濃縮・埋設事業所 廃棄物埋設施設 保安規定変更認可申請

核燃料施設等の新規制基準適合性に係る審査会合
(第490回) における指摘事項への回答

日本原燃株式会社

令和5年9月27日

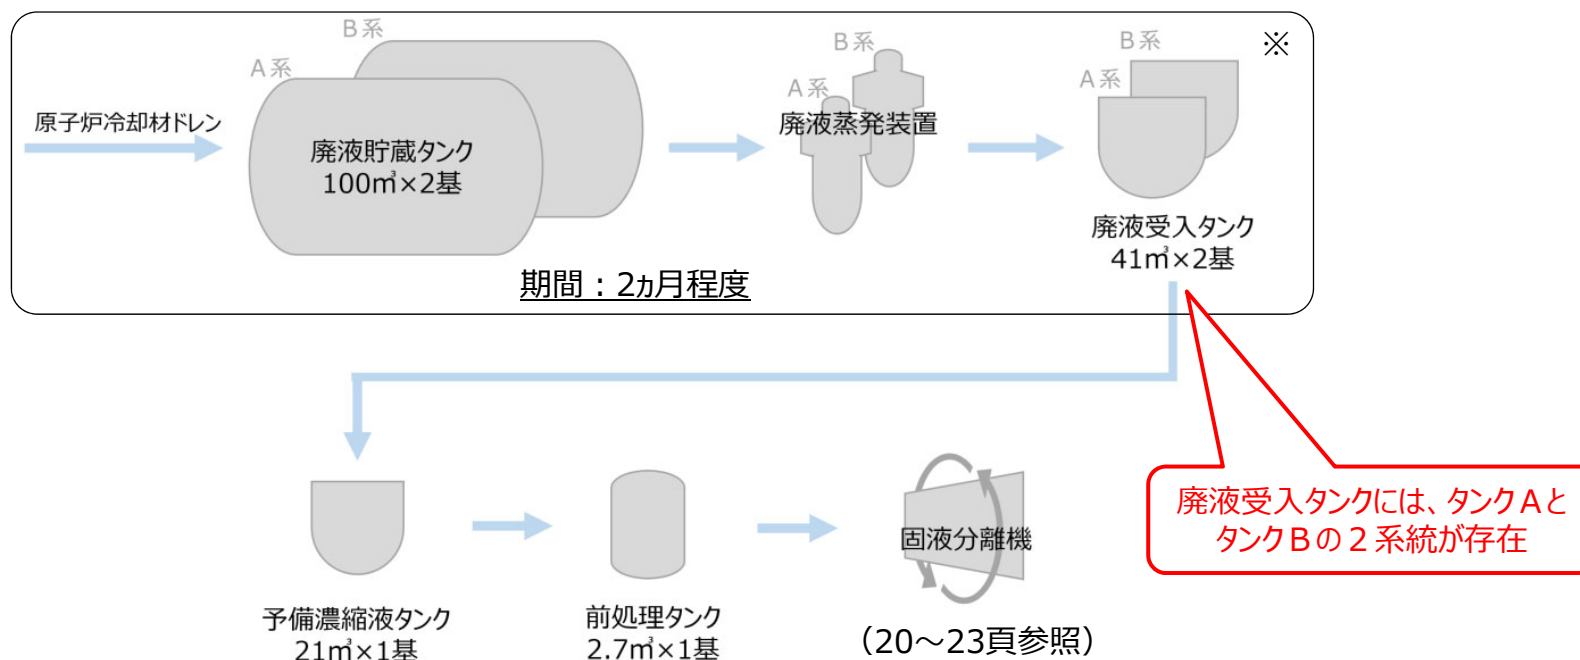
- ・2010年の軽微な燃料損傷の影響が2012年度～2014年度に限定されることを説明すること。（参考資料1-1,P11）

- ・2011年度～2016年度の代表試料の分析結果を下表に示す。
- ・下表の状況から、以下のことが確認できる。
 - 2011年度・2015年度・2016年度の全α濃度は検出限界値以下である。
 - 2012年度～2014年度の全α濃度は検出レベルである。
 - 2011年度～2014年度にかけてCs-137の濃度は上昇し、2014年度を境に低下傾向にある。

- ・燃料棒からの微小な漏えいが確認された時期と原子炉冷却材中のI-131濃度の推移は以下のとおり。
(九州電力のプレスリリース情報（2010年12月10日付け）より抜粋)
 - 2010年12月8日まで：0.15Bq/cm³程度
 - 2010年12月9日：0.30Bq/cm³
 - 2010年12月10日：0.59Bq/cm³

表. 洗浄セメント固化体の表面線量当量率と発生本数

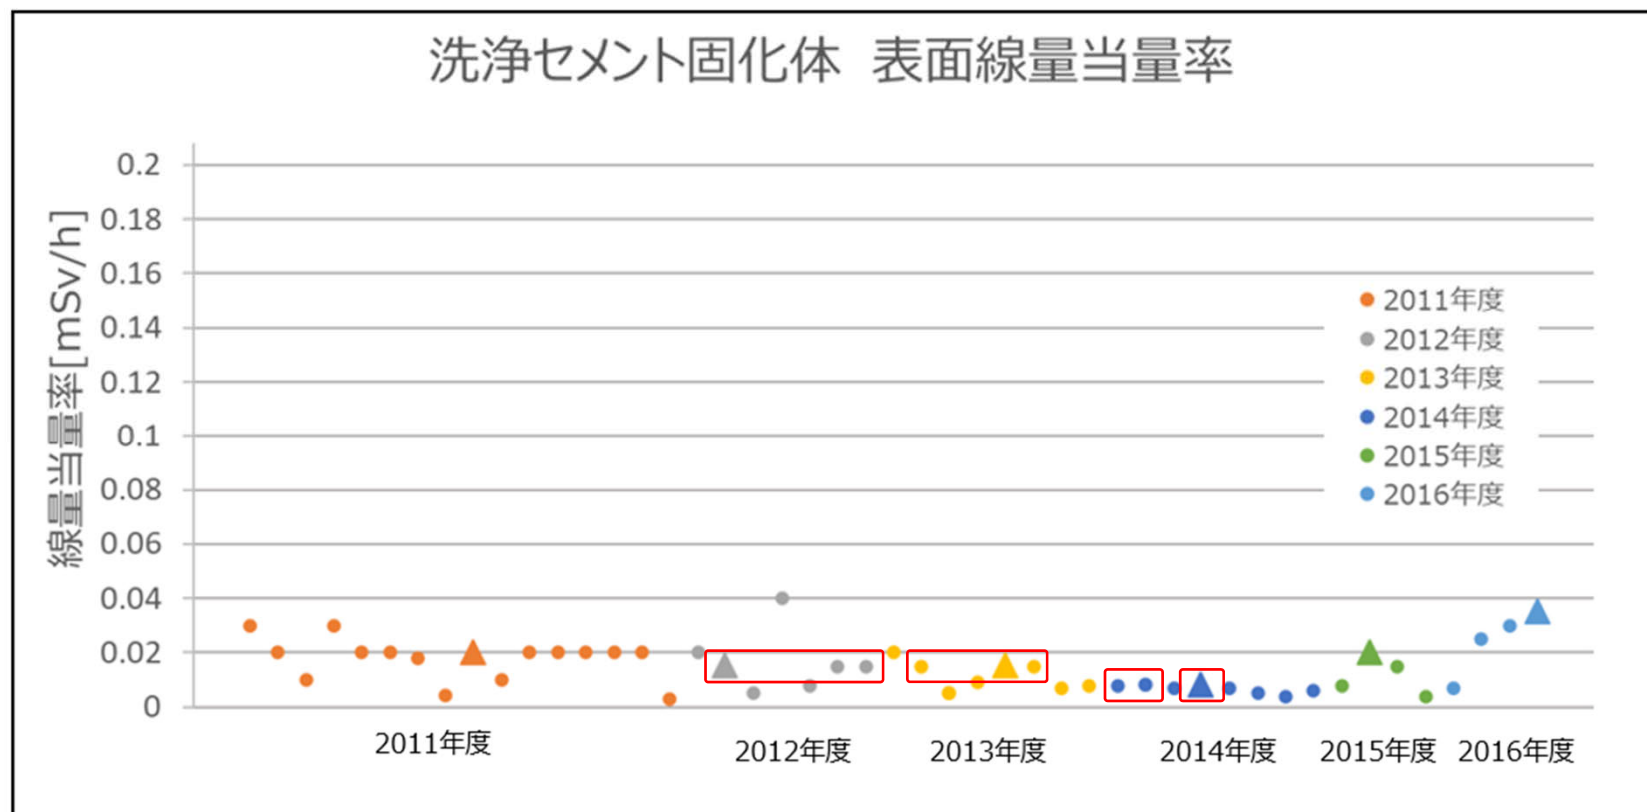
- ・サンプル分析方法とサンプルの代表性について説明すること。（参考資料1-1,P5,12）
- ・全αとCs-137の核種比は年度で異なり、3カ年の算術平均で設定すると2012年度は放射能評価の観点から過小評価になるが、どのように考えているのか説明すること。
（参考資料1-1,P10）

- ・玄海3/4号機において、洗浄セメント固化体を製作する各工程は手順書に基づき同じ条件下で作業していることから、製作された廃棄体の性状はほぼ均一であると考えられる。（20～23頁参照）
- ・各年度の代表試料は、当該年度に発生した廃棄体のうち、表面線量当量率の測定結果の分布から、年度ごとに最頻値の廃棄体を代表試料として分析している。（最頻値が複数ある場合は、表面線量当量率が高い廃棄体を代表試料とするよう選定）

当該廃棄体を埋設した場合の影響
(1号埋設施設6群)

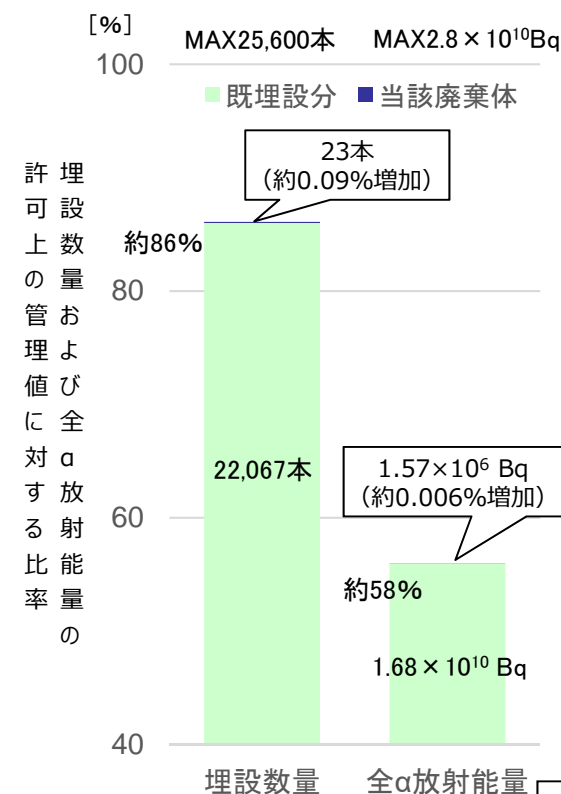
- ・従来よりも2桁高い新規SFを設定した場合に埋設可能な廃棄体の本数がどの程度減少するのか、事業許可で認められている廃棄体数量との関係で裕度に変更があるのか。

以下の理由から、**埋設可能な廃棄体数量に影響はなく、事業許可で認められている廃棄体数量に対する裕度は変わらない。**

新規SFを適用する玄海洗浄セメント固化体（以下、当該廃棄体）を埋設予定の1号埋設施設6群は、事業許可に基づく埋設可能数量25,600本に対し、2023年8月末時点の埋設数量実績は22,067本（約86%）である。**当該廃棄体は23本の見込み**※1であり、これらを埋設した場合の**増加量は比率にして約0.09%**である。

一方、事業許可および保安規定に基づく1号埋設施設6群に埋設可能な全αの放射エネルギー 2.8×10^{10} Bq に対し、2023年8月末時点の埋設放射エネルギー実績は 1.68×10^{10} Bq（約58%）である。**当該廃棄体の全α放射エネルギーを試算すると 1.57×10^6 Bq** ※2であるため**全α放射エネルギーの増加量は比率にして約0.006%**である。
